MUNICIPALIDAD PROVINCIAL DE SULLANA

ASUNTO : SOLICITUD DE EMISION DE PRONUNCIAMIENTO SOBRE ELEVACIÓN DE CUESTIONAMIENTOS AL PLIEGO DE ABSOLUCIÓN DE CONSULTAS Y OBSERVACIONES Y/O A LAS BASES INTEGRADAS DEL PROCEDIMIENTO DE SELECCION: LICITACION PUBLICA N° 2-2024-MPS-CS-PRIMERA CONVOCATORIA.

REF. : a) INFORME N°1393-2024/MPS-GDUel-SGO
b) INFORME N°1973-2024/MPS-OGAF-OA
b) OBRA: "CONSTRUCCIÓN DE PISTAS Y VEREDAS EN LA
URBANIZACIÓN ENRIQUE LOPEZ ALBUJAR I ETAPA, DISTRITO DE
SULLANA, PROVINCIA DE SULLANA, PIURA", CUI N°2233877.

INFORME N° 822-2024/MPS-GDUeI-SGEyP.

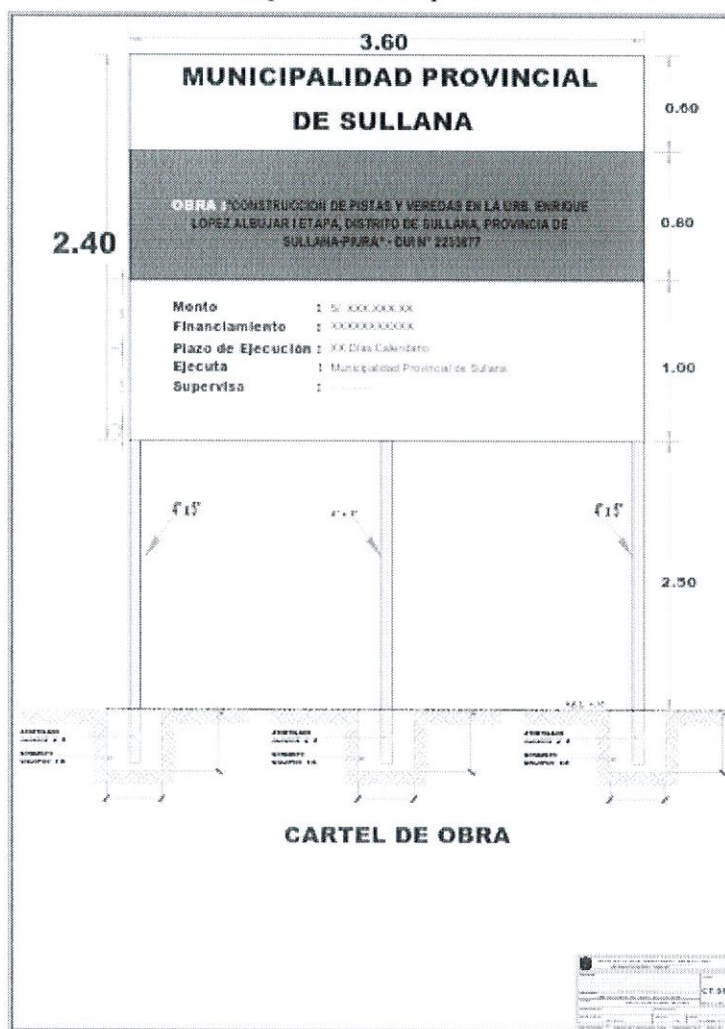
- Cuestionamiento N° 12

La partida 03.04.01.03 DADO DE CONCRETO MR=40KG/CM2(MODULO DE ROTURA), no se identifica en los planos de obra, no se puede evaluar ya que no existen planos de detalle que nos permitan identificar, cuantificar y analizar esta meta física.

LEVANTAMIENTO DE OBSERVACIONES:

No es necesario un plano adicional ya que según capacitaciones dadas por DINO Pacasmayo, estos dados irán instalados donde corresponde la ubicación de los dowels, por eso en planilla de metrado, se considera el ancho del pavimento por las dimensiones propiamente dicho de los dados.
